改善箇所説明図

基準不適合発生箇所

② 矢視図

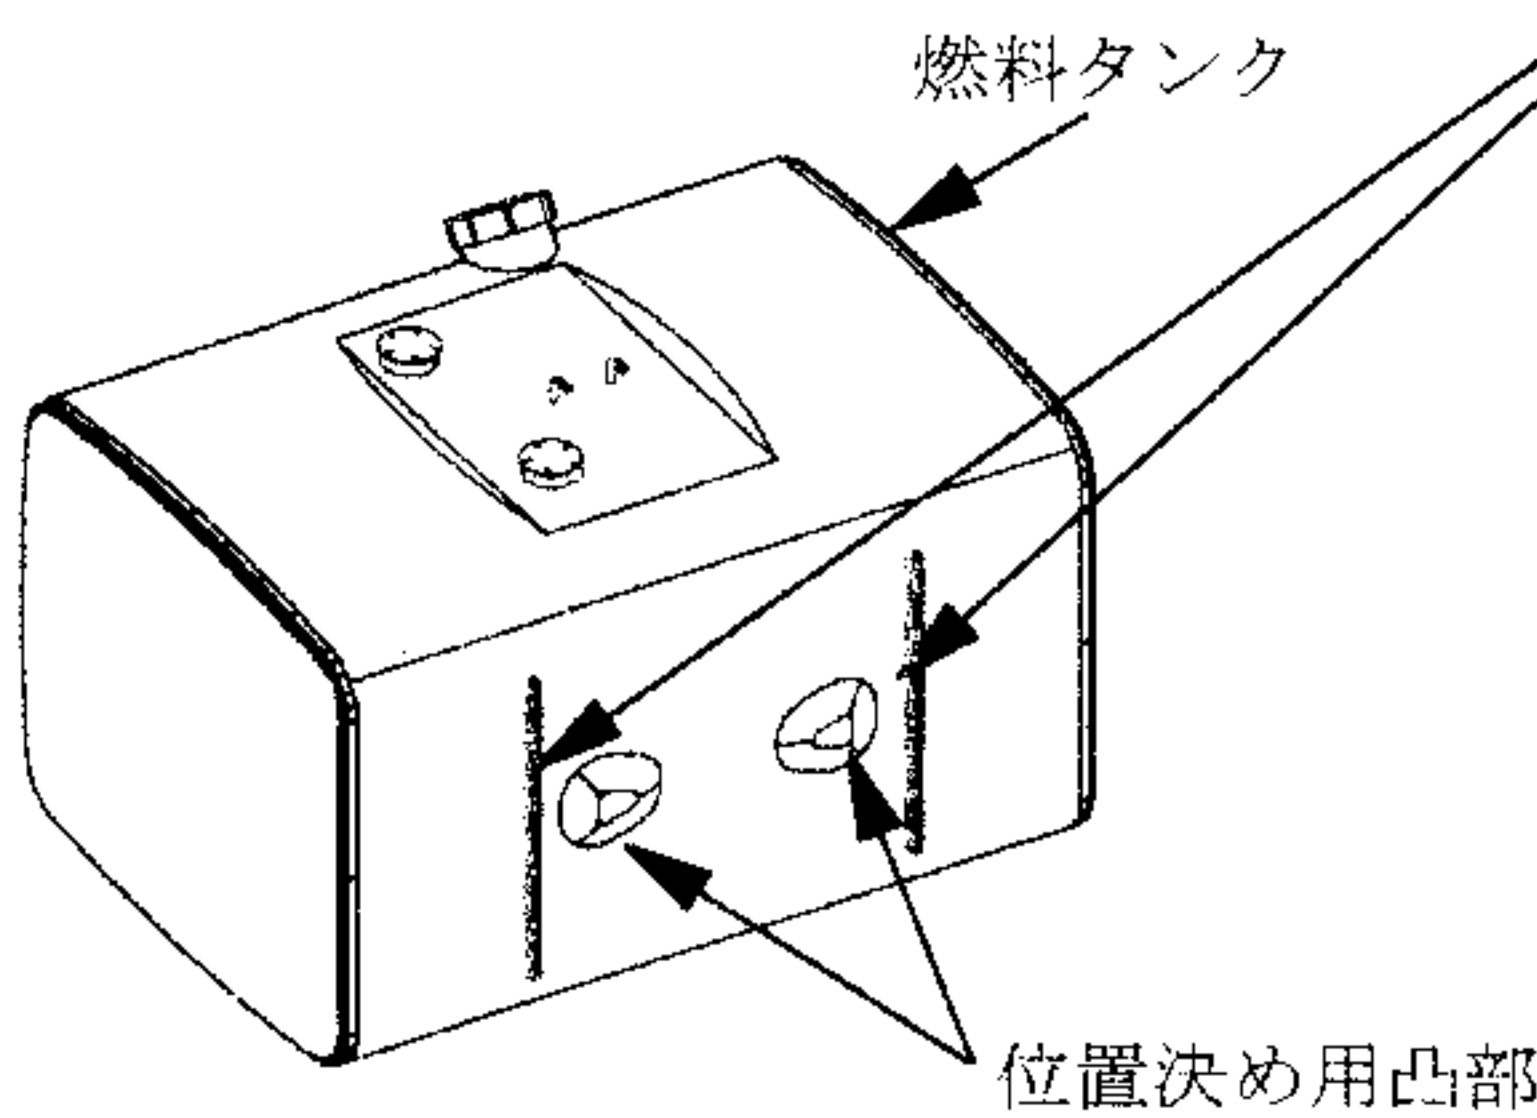
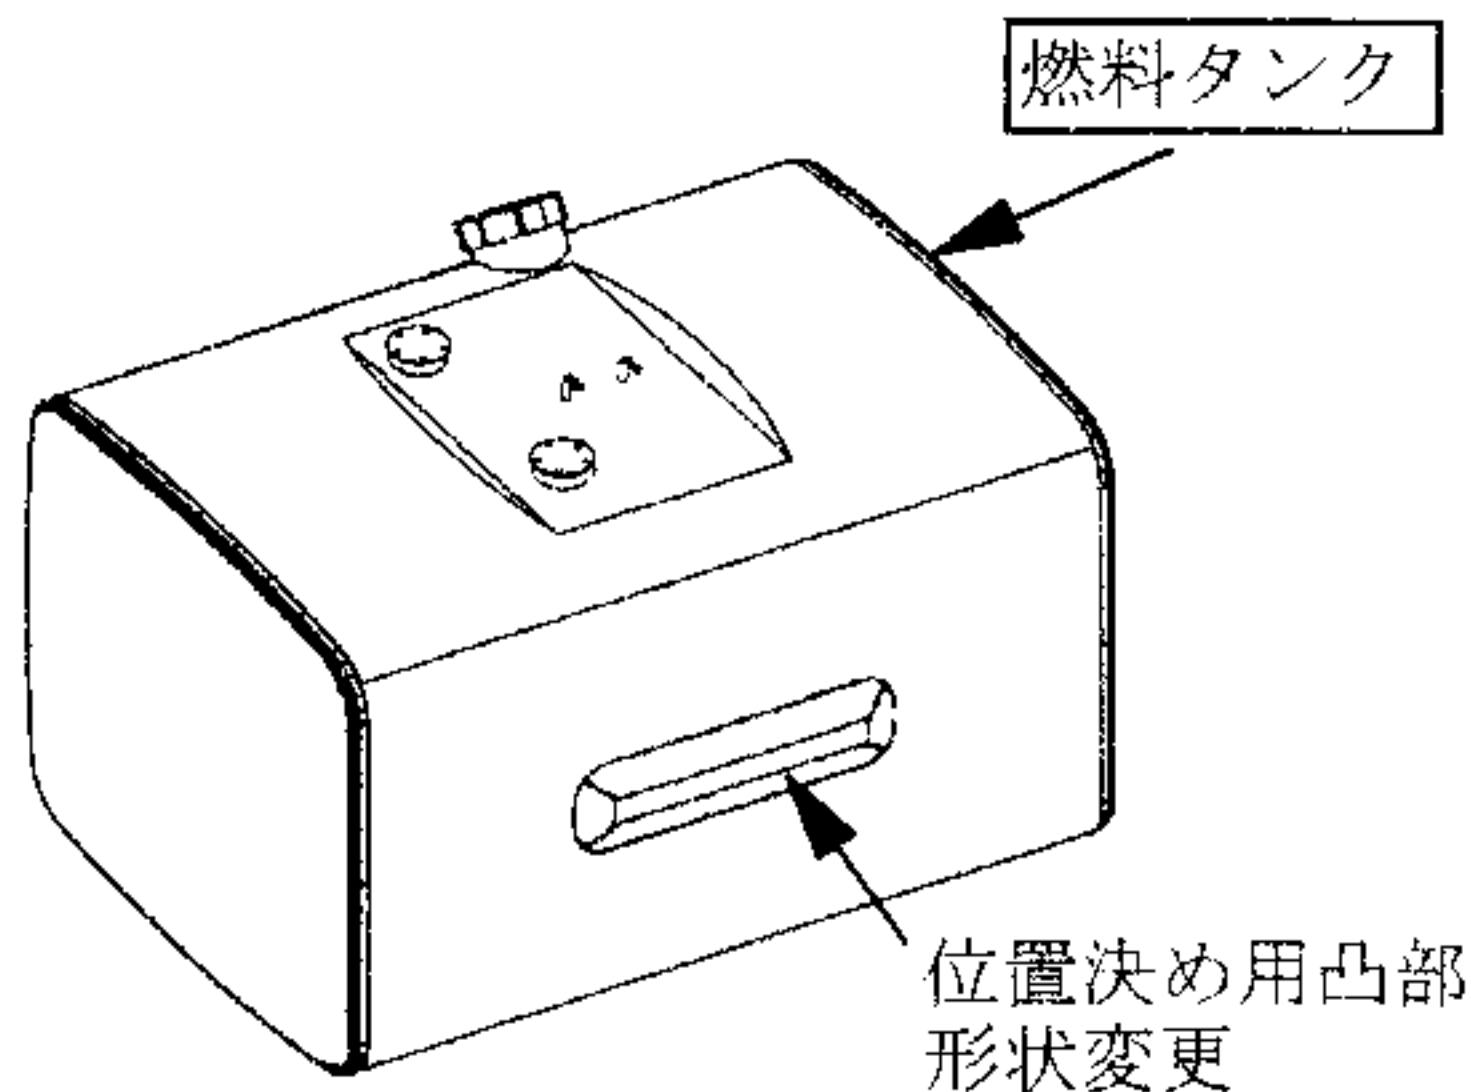
アルミ製燃料タンク搭載車において、
 ①燃料タンクを車両に固定するハンガーの緩衝用ラバーの接着が不十分なため、そのままの状態で使用続けると、ラバーが剥がれてタンクとハンガーが干渉することにより、タンクが損傷し、亀裂が発生することがあり、最悪の場合、燃料が漏れるおそれがある。
 ②燃料タンクの位置決め用凸部の形状が不適切なことから当該凸部付近の強度が不足しているため、車両の振動によりタンクに亀裂が発生することがあり、最悪の場合、燃料が漏れるおそれがある。

改善前

改善後

- ①の不具合にのみ該当する車両は、全車両、ラバー付きハンガーを良品と交換するとともに、当該ラバーを点検し、ラバーが剥がれているものは、燃料タンクを新品と交換する。
- ②の不具合にのみ該当する車両は、全車両、燃料タンクを対策品と交換する。
- ①と②の不具合に該当する車両は、全車両、ラバー付きハンガーを良品と交換するとともに、燃料タンクを対策品と交換する。

注： は交換部品を示す。
 識別：ハンガー先端下面に白ペイントを塗布する。
